RIQUALIFICAZIONE DEL MOLO POLISETTORIALE

NUOVA DIGA FORANEA DEL PORTO FUORI RADA DI TARANTO

REVISIONE REVISION	DATA DATE	MOTIVAZIONE REASON	PROPONENTE PROPOSER
00	Ottobre 2014	INTEGRAZIONI RICHIESTE DAL MATTM (DVA - 2014-0028024 del 3/09/2014)	S.J.S. Engineering s.r.l.

STUDIO DI IMPATTO AMBIENTALE-INTEGRAZIONI
 ENVIRONMENTAL IMPACT ASSESSMENT-ADDITIONS

Figura 1 Planimetria del I Lotto funzionale (500m)

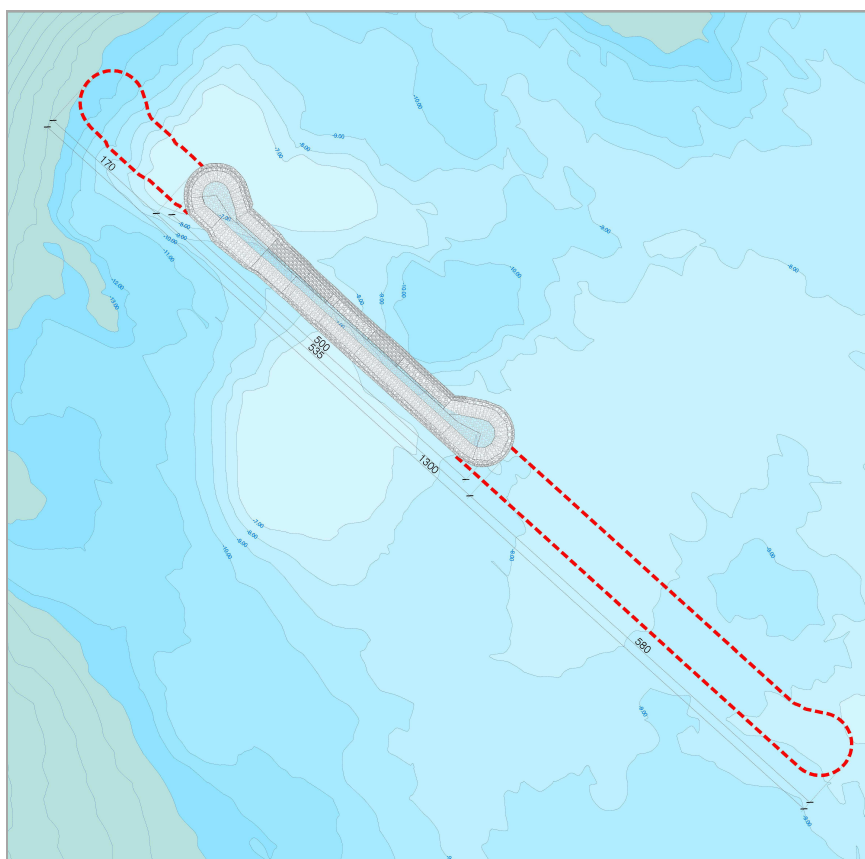
Punto 8: Implementare il quadro progettuale con i dati di progetto dell'intera opera, fatto salvo l'approfondimento già previsto per il primo appalto sul tratto di 500 m

Il primo lotto (tratto di ponente) della nuova diga foranea ha una lunghezza di 500 m ed è traslato di circa 170 m a sud-est, lungo il proprio asse longitudinale, rispetto alla posizione prevista nel nuovo PRP.

L'obiettivo del progetto definitivo era individuare una configurazione in grado di coniugare i seguenti criteri di progettazione:

- fattibilità tecnica nel rispetto delle risorse economiche;
- incremento del livello di protezione dal moto ondoso agli accosti del terminal container.

Figura 7 Indicazione dei caratteri plano-altimetrici dell'area, lato terra e lato mare (fonte: PRP 2007)

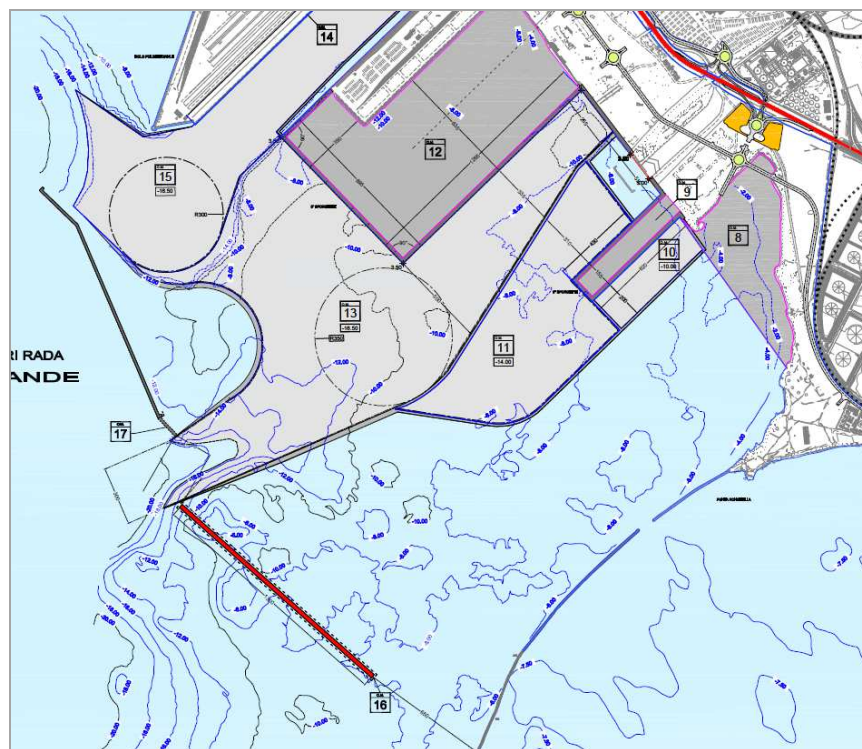
Punto 9: Il progetto prevede la bonifica fino alla formazione marnosa argillosa e il basamento della diga a -10m. Chiarire la quota di imposta della diga rispetto alle quote dei fondali previste dal PRP

Come illustrato nella figura seguente, la diga non ricade all'interno di nessuna delle aree da dragare, fatta salva la prossimità della testata di nord ovest con il futuro canale di accesso da approfondire fino a -16,50m.

Per quanto concerne il primo lotto funzionale della diga (tratto di ponente), la distanza della testata di nord ovest dall'impronta del canale (170m) consente di imbasare la scogliera a quote diverse, senza inficiarne la stabilità e nel rispetto dei risultati delle campagne di caratterizzazione ambientale dei sedimenti e delle indagini geotecniche condotte.

Allo scopo di contenere i costi di realizzazione della diga foranea – tratto di ponente, infatti, è stata individuata una soluzione progettuale, per le quote di imposta della scogliera, in grado di limitare gli imbonimenti (ambientali e tecnici) dei fondali allo stretto necessario, potendo contare su un adeguato franco di sicurezza tra quota di imposta dell'opera e profondità del futuro canale.

Per quanto riguarda il lotto di completamento, è stato necessario individuare una soluzione che coniugasse la quota di imbasamento della diga foranea, tale da scongiurare fenomeni di collasso, con il rispetto dei vincoli geotecnici ed ambientali. Pertanto la testata nord occidentale della scogliera verrà imbasata a -16,0m.

Figura 8 Stralcio della tavola: Carta della cantierizzazione (0130TAR03256) del SIA

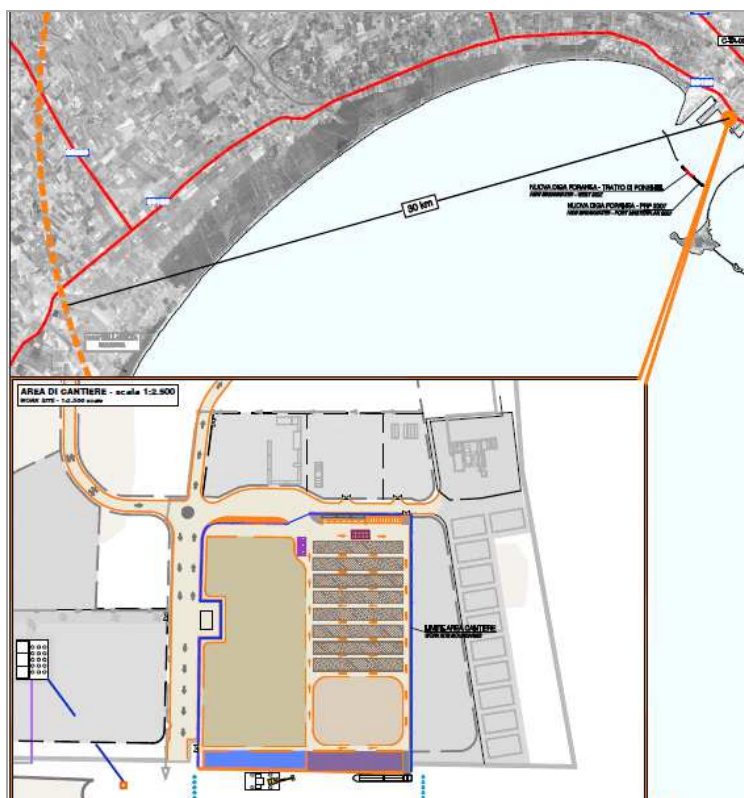
Punto 12: Chiarire il sistema di approvvigionamento idrico utilizzato per il cantiere e per gli usi civili

Nel progetto definitivo della nuova diga foranea è stato indicato lo Yard ex-Belleli quale area più consona all'allestimento del cantiere per le lavorazioni a terra, fermo restando un aggiornamento delle ipotesi assunte, in virtù dell'effettiva disponibilità delle aree e dell'avanzamento dei lavori relativi alla costruzione della cassa di colmata del V Sporgente.

Per quanto riguarda nello specifico l'approvvigionamento di acqua potabile e di acqua per le lavorazioni (es. miscele cementizie), qualora non fosse possibile allacciare il cantiere alla reti idriche di servizio, si dovrà provvedere mediante autobotti.

Per realizzare il tratto di ponente della diga, saranno necessari circa 40.000 m³ di calcestruzzo e circa 230 giorni (vedi cronoprogramma dei lavori - 0130TAR03119) per la fabbricazione dei tetrapodi. Il fabbisogno medio di acqua per questa lavorazione è dunque di circa 30 m³/giorno, quantità a cui è ragionevole far fronte con delle autobotti aventi capacità di circa 25 m³.
